NUOVO COLLEGAMENTO INTERNAZIONALE TORINO – LIONE

CUNICOLO ESPLORATIVO DE LA MADDALENA

<p>SITO DI DEPOSITO MADDALENA <u>Variante in opera per aumento deponia</u></p> <p>RELAZIONE GENERALE</p>	<p>Responsabile della Progettazione Dott.Ing. Valter Peisino</p> <p>IG INGEGNERIA GEOTECNICA srl</p>
---	--

**Progetto Esecutivo – Variante in opera per aumento
deponia**

Figura 3.5: Area deponia prevista in variante

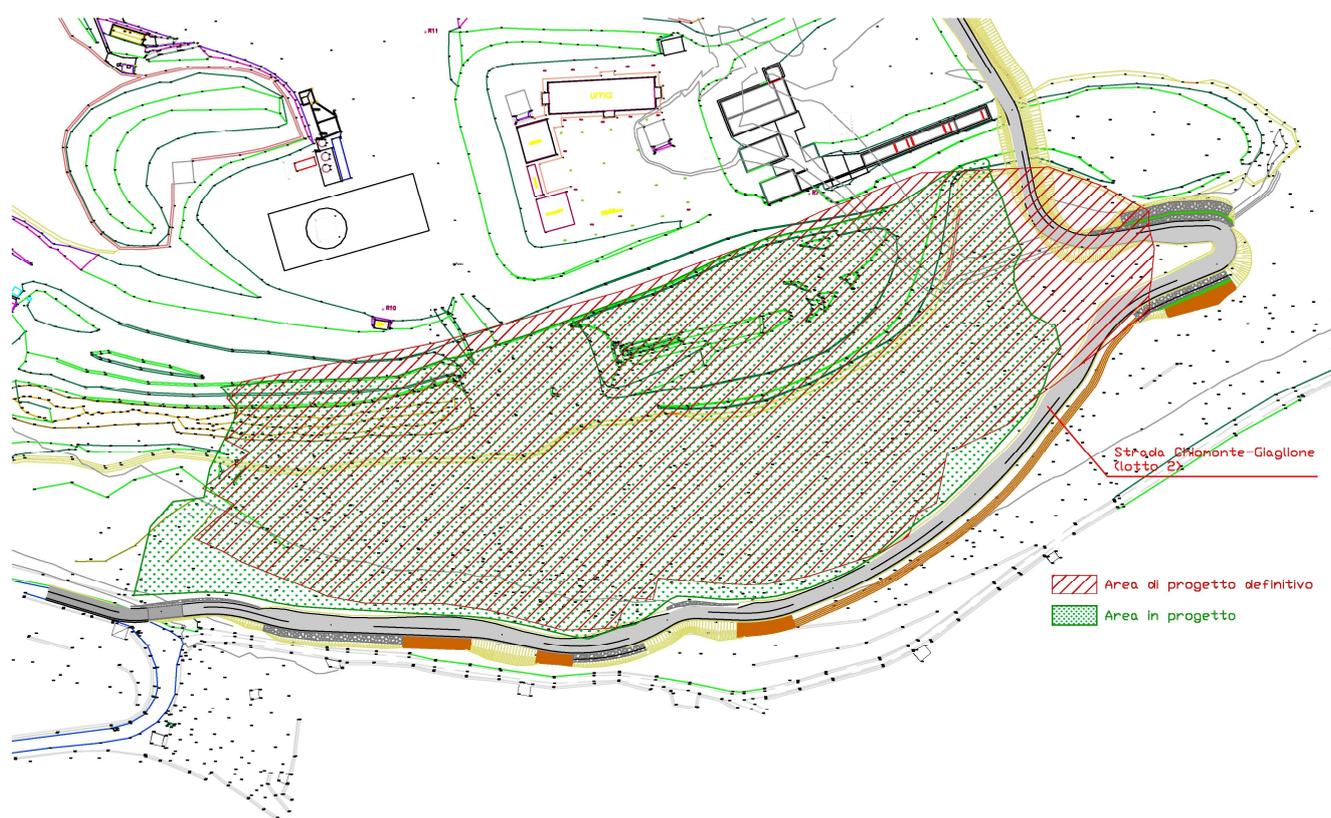
Successivamente, come anticipato al punto precedente, è emersa, da parte della Stazione Appaltante, l'esigenza di incrementare la capacità del sito di deponia fino ad un volume complessivo di circa 330.000m³. Pertanto l'assetto del deposito è stato ristudiato in modo da poter ospitare un volume maggiore di marino.

Con la nuova volumetria la quota di testa del deposito è circa 709 m slm.

La Figura 3.5 mostra una planimetria con indicazione dell'area occupata dal sito di deponia così come previsto dall'attuale fase progettuale e un confronto con quella di progetto definitivo.

Figura 3.6: Sistemazione dell'area deponia prevista in variante

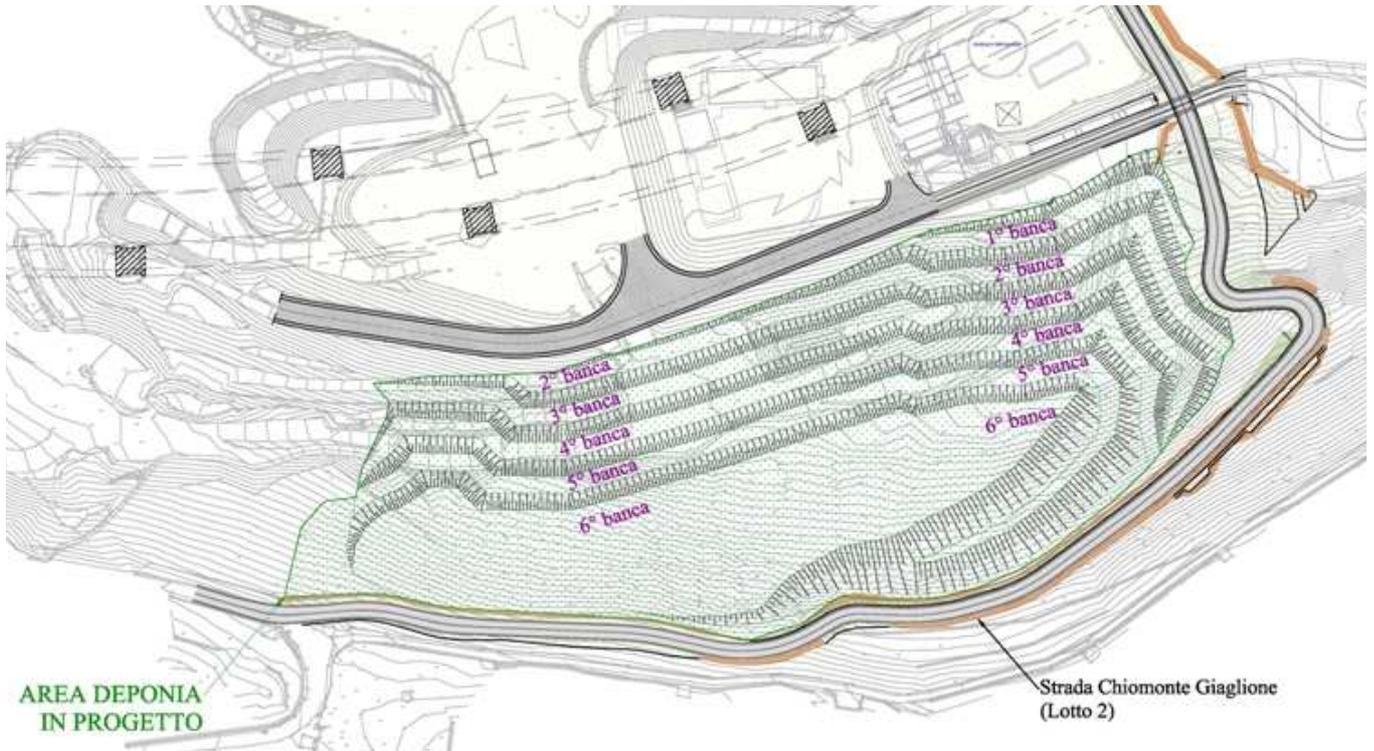
La Figura 3.6 mostra il nuovo assetto del deposito.

Figura 3.7: Recupero dell'area deponia prevista in variante

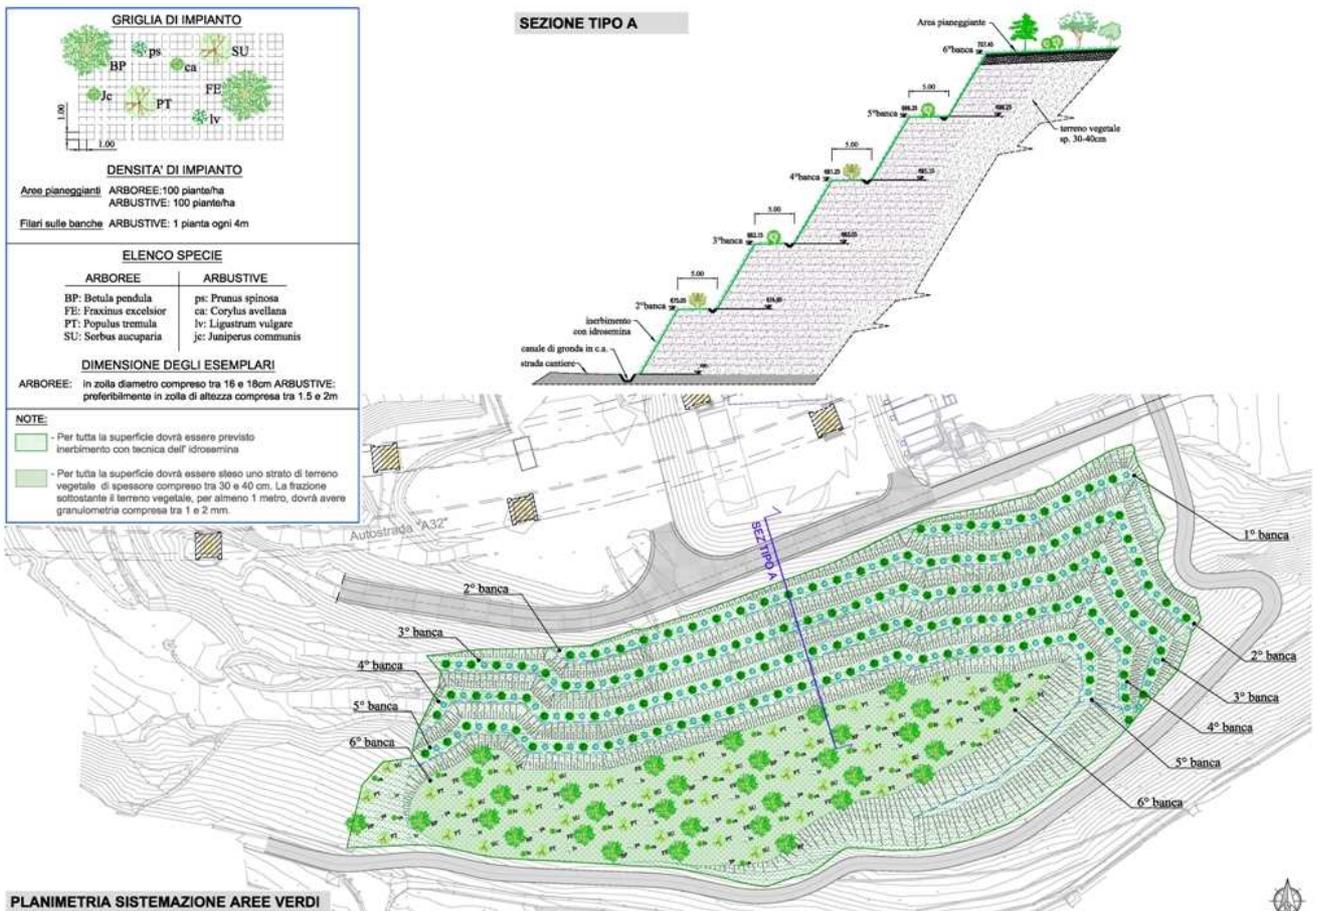
La Figura 3.7 mostra il recupero ambientale previsto.

In particolare il sito di deposito della Maddalena sarà rinverdito e piantumato con specie autoctone e recuperato con un progetto rispettoso dell'attuale situazione morfologica. Le parti più inclinate del sito di stoccaggio definitivo saranno semplicemente rinverdite; sulle banche di separazione saranno posti a dimora filari di arbusti e il pianoro localizzato alla quota sommitale dell'abbancamento sarà ripristinato mediante piantumazione di esemplari arborei e arbustivi di origine autoctona.
